**Wijziging fabriek / geluidsvoorzieningen**  
**aan de Molenweg 10 / 12 te Voorthuizen**

INHOUD : Nieuwe toestand Gevels

BLADNUMMER : N3

**ACHTERGEVEL**  
(voor het kantoor langs genomen, anders is fabriek niet zichtbaar)

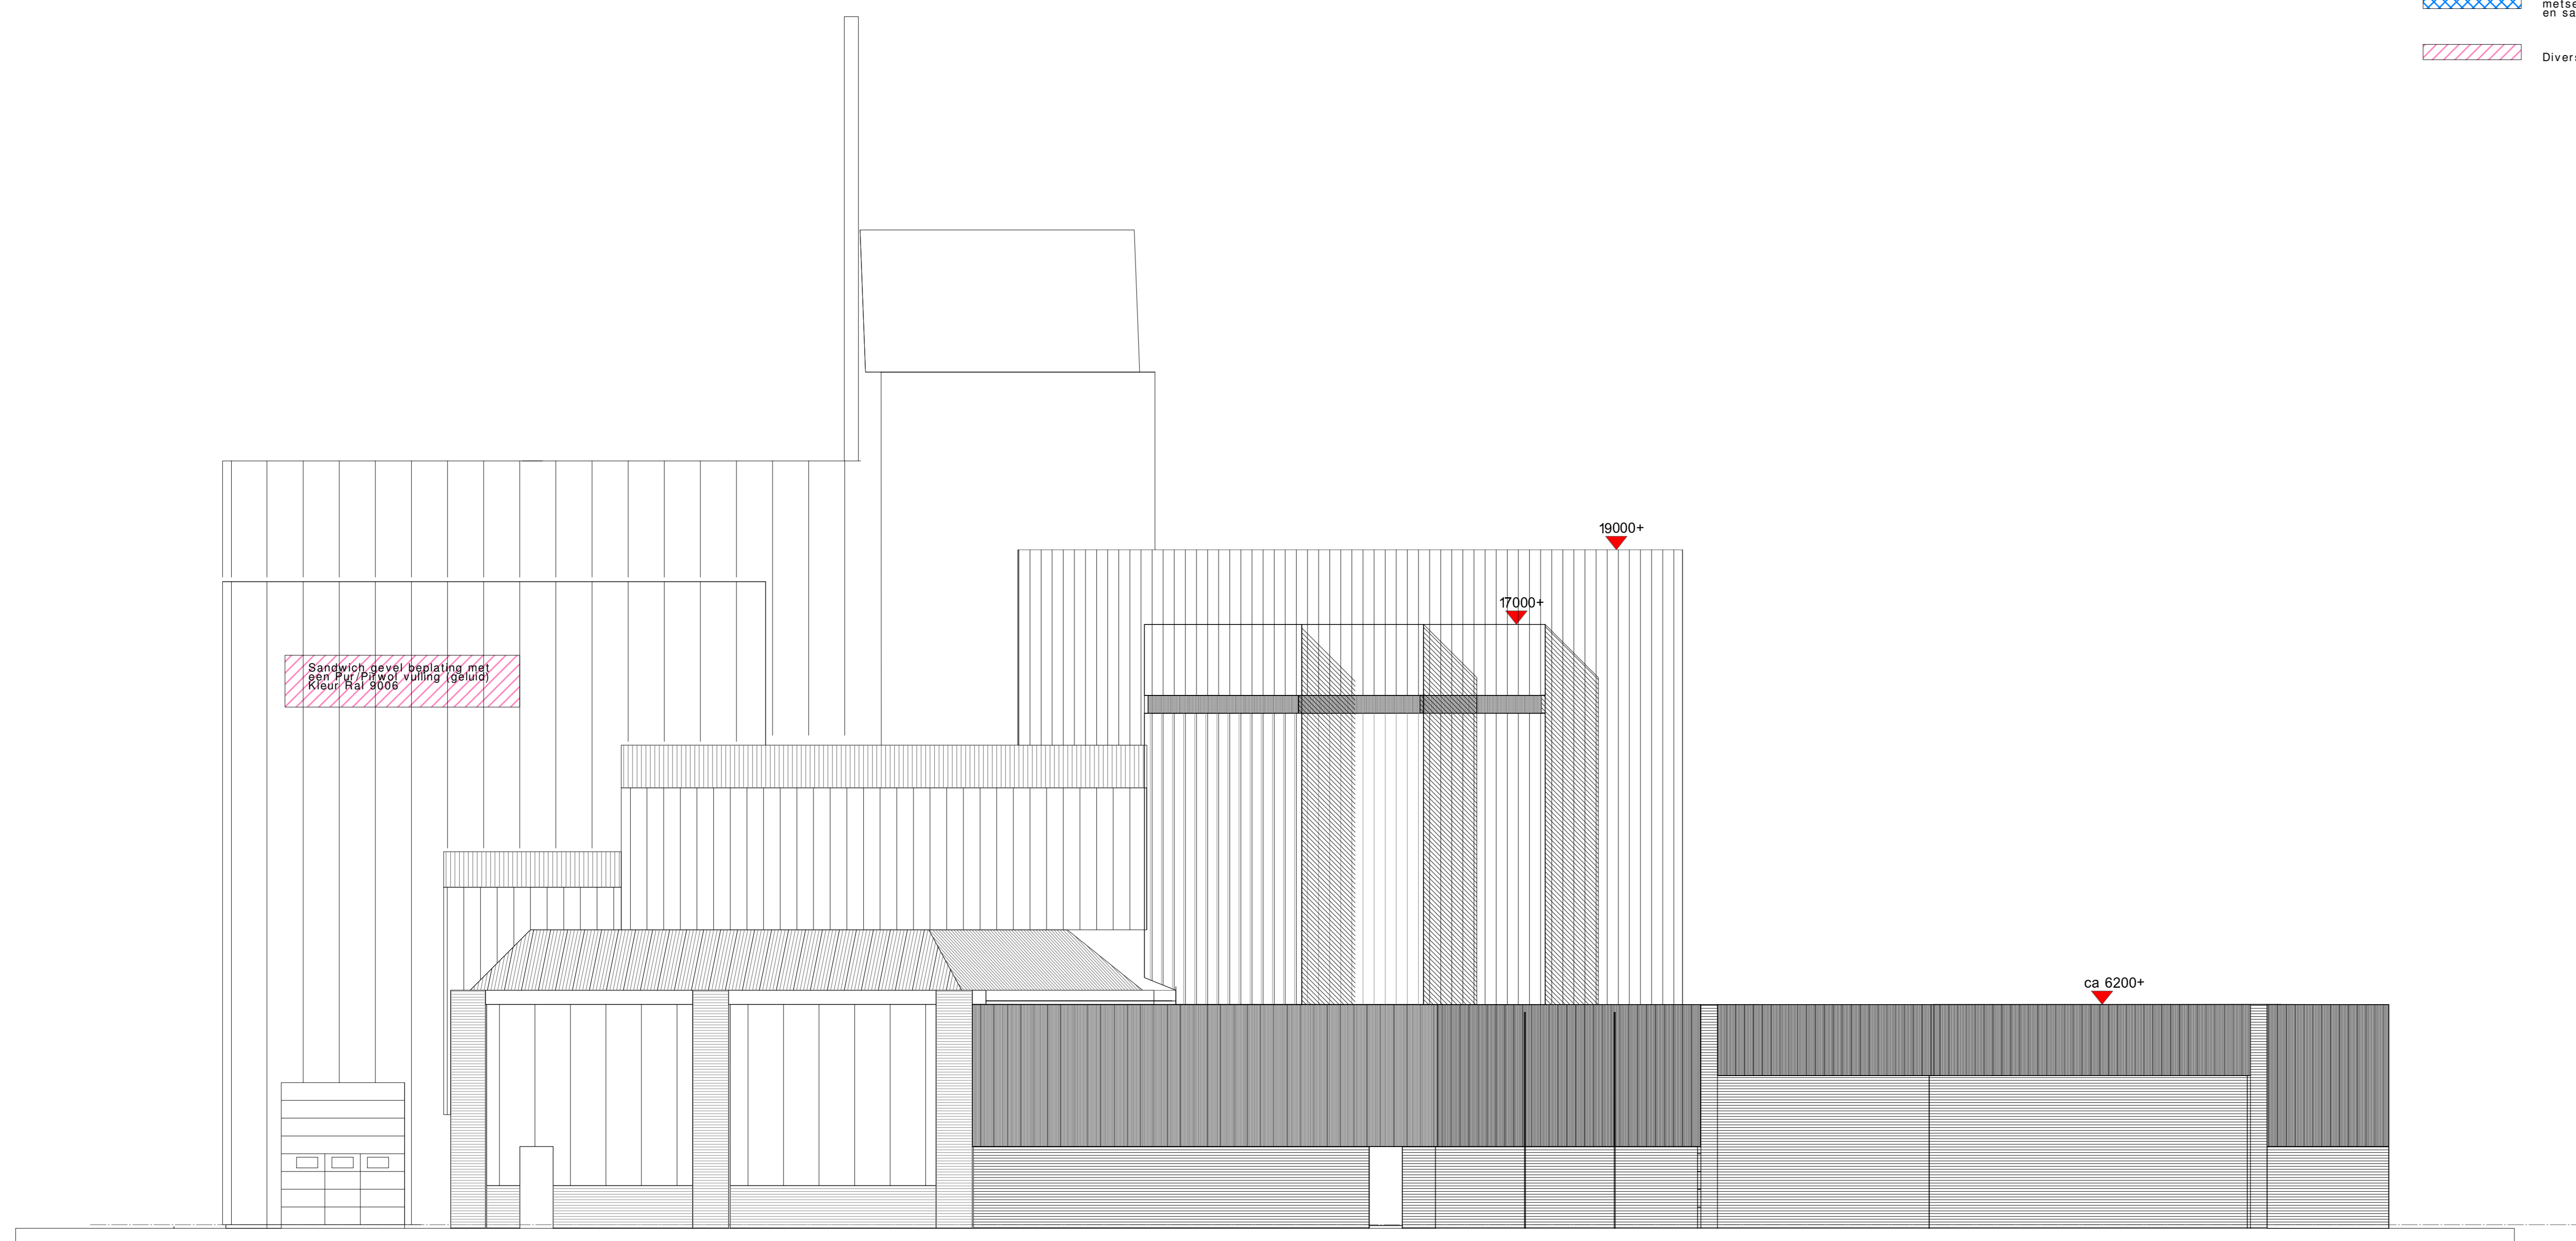
Pliet (en dus hele gevel) is verplaatst vanaf het gebouw, (ivm kabels en bestaande fundering) tevens steunposten zijn naar prefab metaalwerk tussen de stalen wolfdammen en sandwichpaneel aangepast  
 Diverse wijzigingen (materiaal en kleur)

Wijziging betreft kleur gevel, is aangegeven
